① 改善箇所説明図

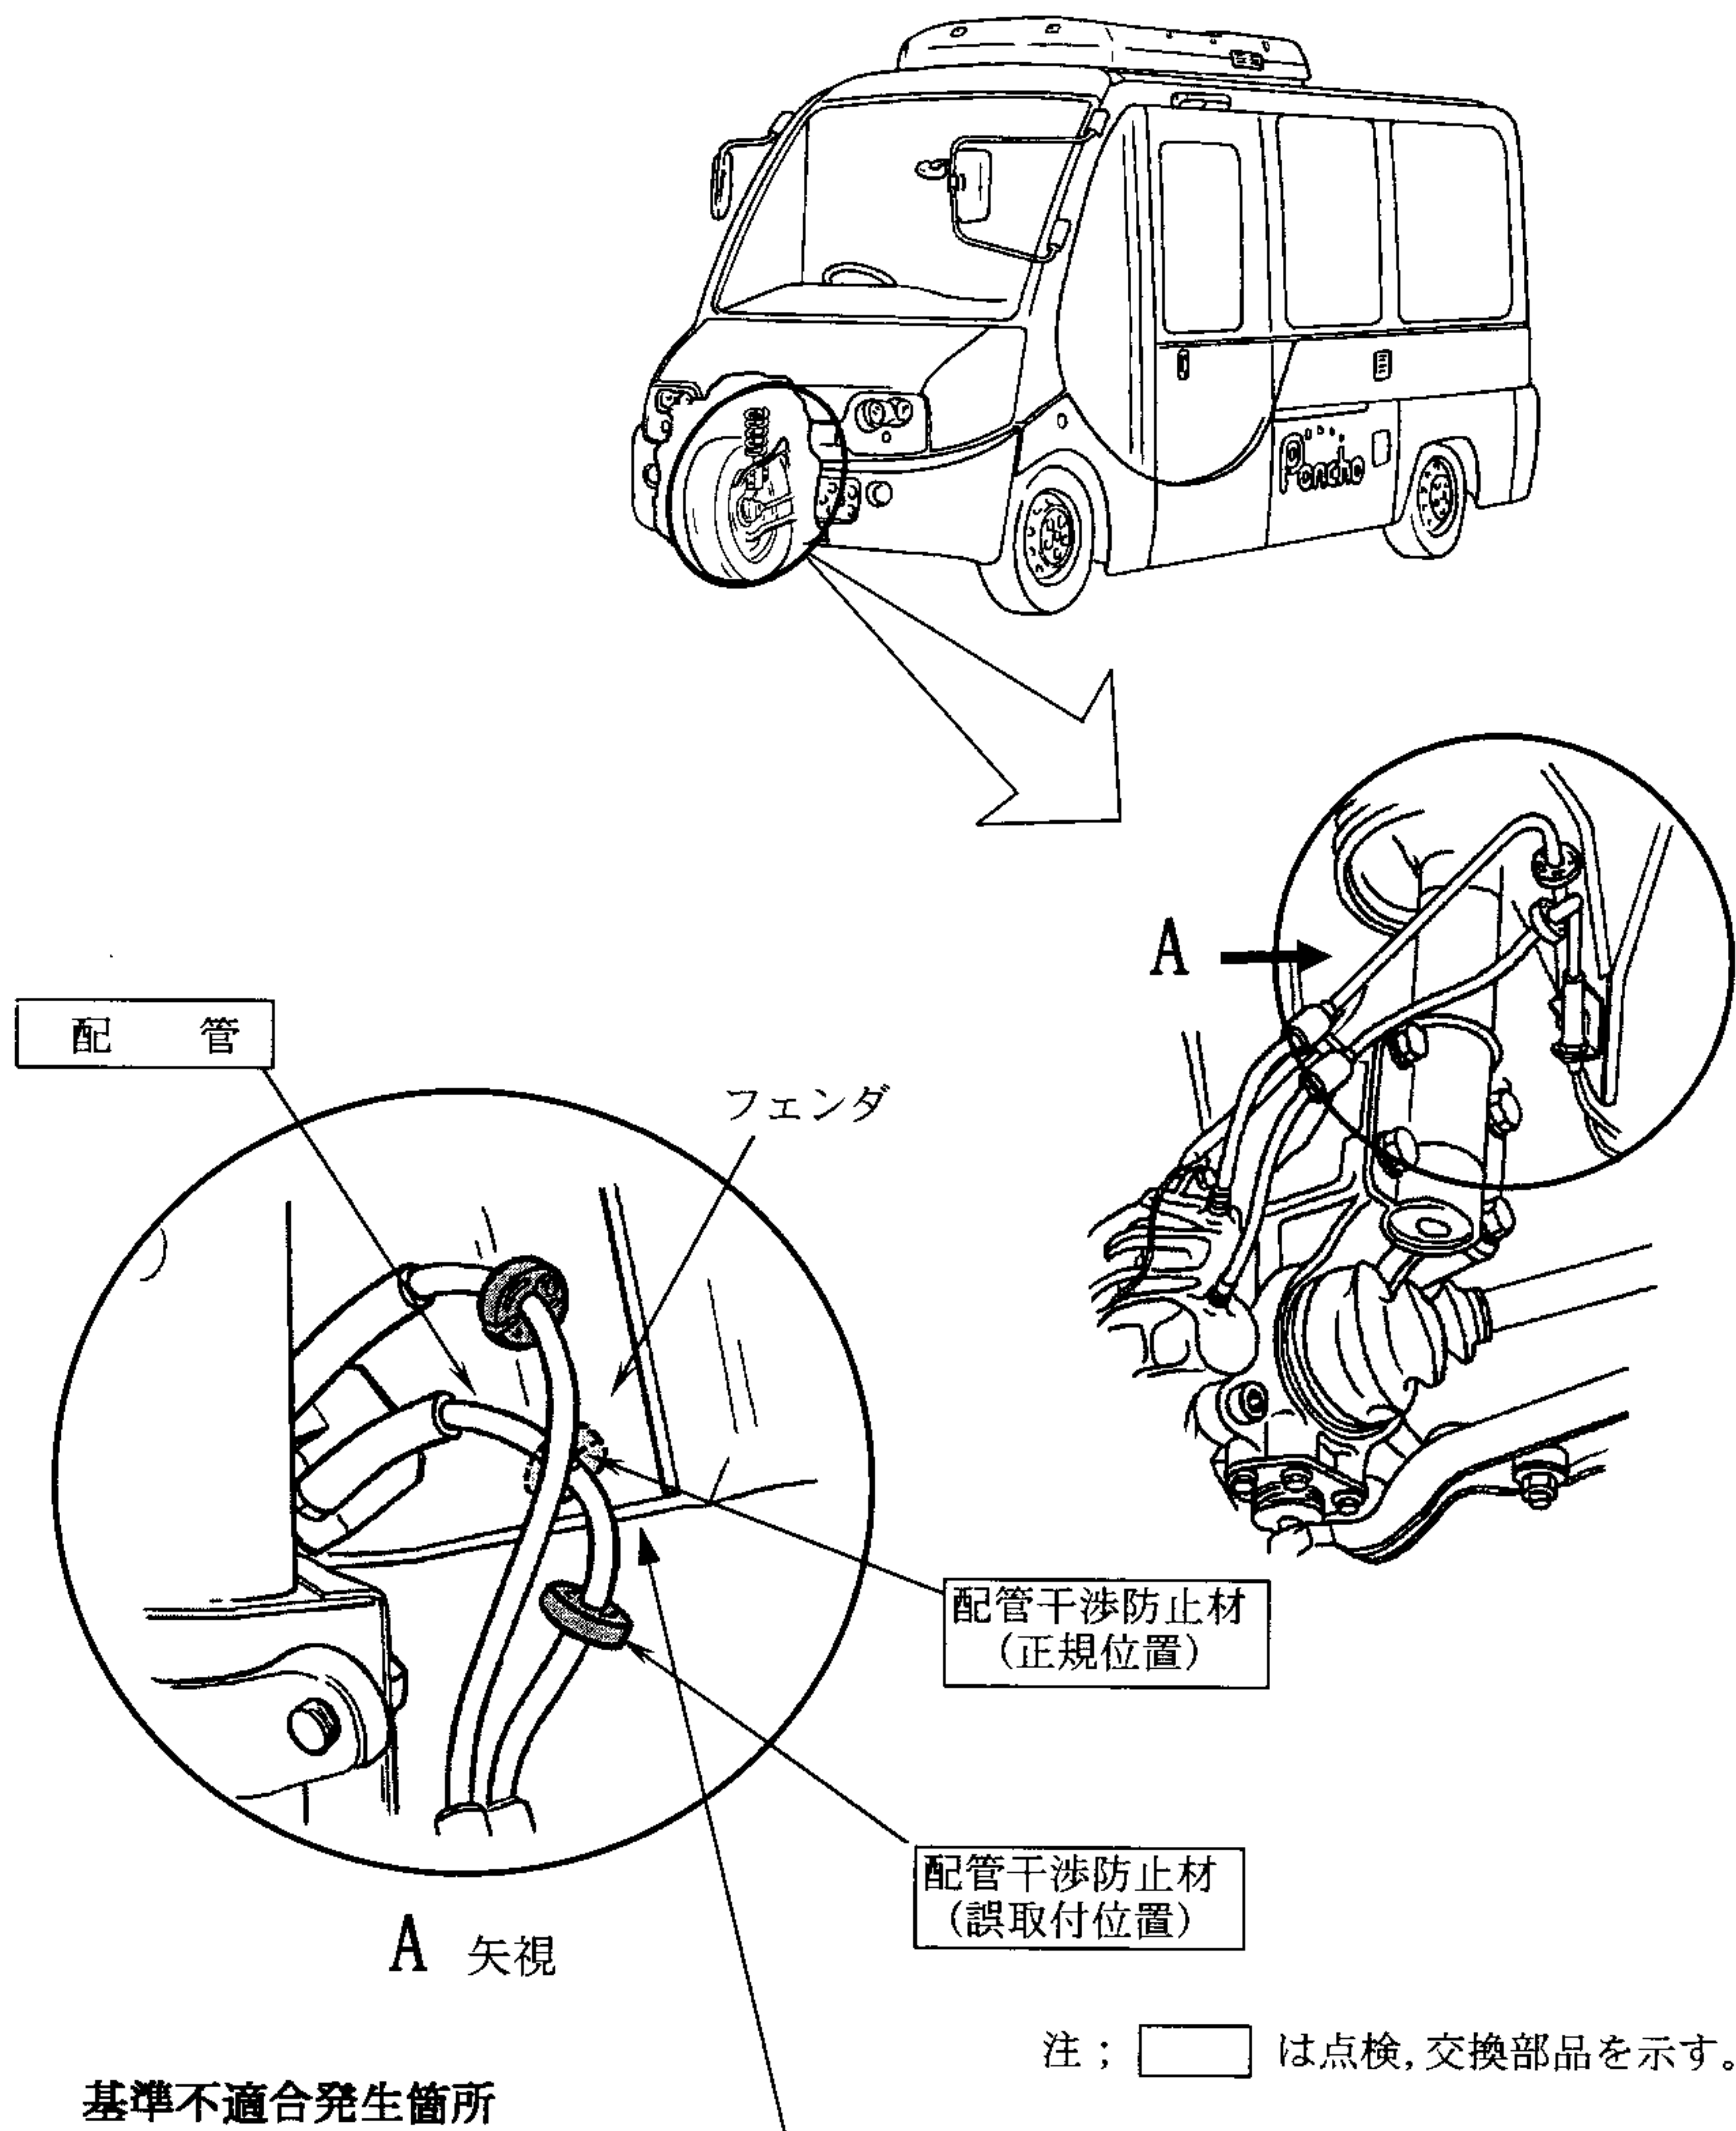
主制動装置の前輪用配管に取り付けている配管干渉防止材の位置が不適切なため、ハンドル操作時に当該配管とフェンダが擦れるものがある。そのため、そのまま使用を続けると、当該配管が損傷して制動液が漏れ、ブレーキ警報が点灯するとともに前輪が制動不能となるおそれがある。

全車両、当該配管の損傷状況と配管干渉防止材の取り付け位置を点検し、損傷している場合は配管を交換する。また、配管干渉防止材の取り付け位置が不適切な場合は正規の位置に修正する。

識別；ボデーメーカーネームプレートの左側取り付けビス頭部に黄色ペイントを塗布する。
